**ADENDA AL PROYECTO MODIFICADO N°1 DEL DE MEJORA DEL
ENTORNO PUERTO-CIUDAD GENERAL Y DE LA OPERATIVIDAD
EN EL PUERTO DEL MOLINAR**

MODIFICACIÓN SECCIÓN DIQUE DE PONIENTE

Figura 1. Sección del Dique y muelle de Poniente propuesta en el Proyecto Modificado N°1

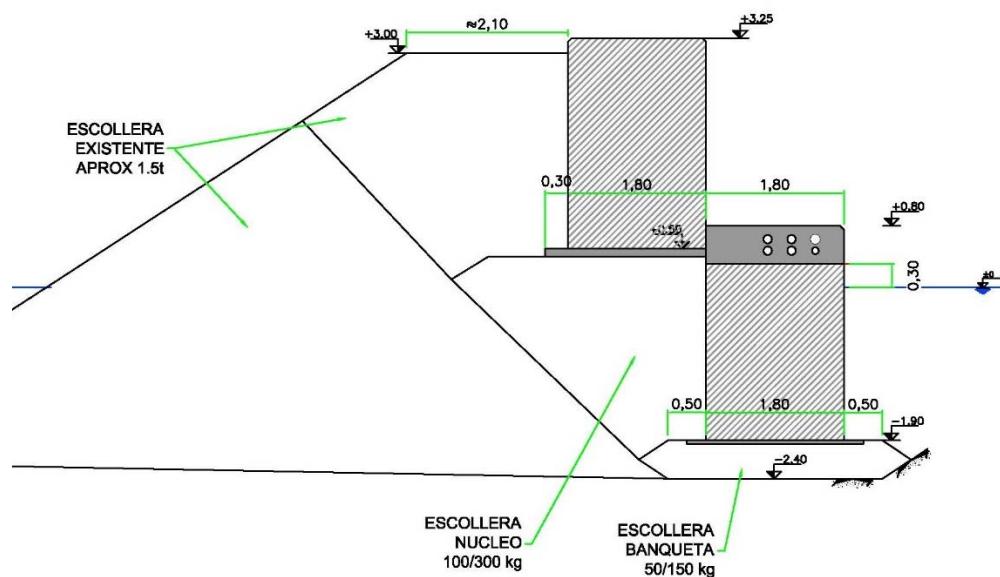
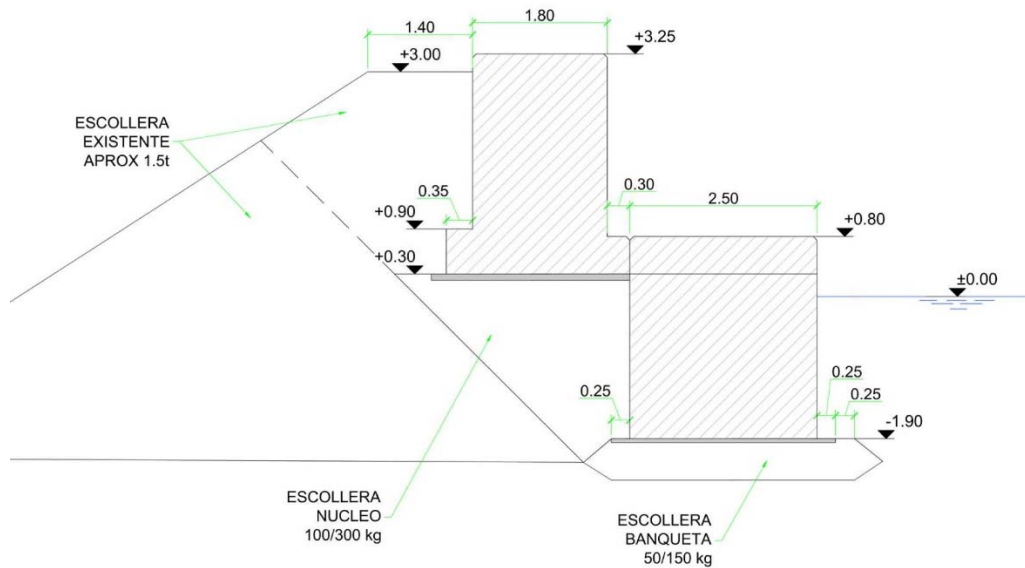
En el Proyecto Modificado N°1 se estableció la siguiente sección para el dique y muelle de Poniente, que en sintonía con el resto de alineaciones, consistía en un muro de hormigón sumergido de 1,80 m de ancho, cimentado sobre una banqueta de escollera a la cota -1,90. En cuanto al espaldón, se mantuvo la geometría de Proyecto, consistente en un bloque de hormigón de 1,80 m de ancho, cimentado a la cota +0,50.

Como se ha comentado anteriormente, la aparición del afloramiento rocoso en la dársena y bajo la cimentación del muelle, motiva la revisión del diseño propuesto para la remodelación del dique de poniente y el muelle adosado al mismo en el Proyecto Constructivo, definiendo las modificaciones necesarias para que cumplan con los criterios de diseño establecidos en el propio proyecto y en la ROM 0.5-05.

La solución propuesta tras esta revisión, como se puede apreciar en la siguiente figura, consiste en un bloque de hormigón sumergido cimentado sobre una banqueta de escollera. En realidad, se aumenta la base del muelle previsto en el modificado N°1. Al espaldón se le incluye un tacón en el lado mar. Estas actuaciones están desarrolladas con el fin de aumentar los coeficientes de seguridad, en particular frente al hundimiento, frente al vuelco y frente a la estabilidad global:

Como se observa en las figuras anteriores, la modificación sustancial de esta nueva sección respecto a la propuesta en el Modificado N°1, consiste en el incremento del ancho de la zona transitable del muelle, pasando de 1,80 m a 2,80 m de ancho total.
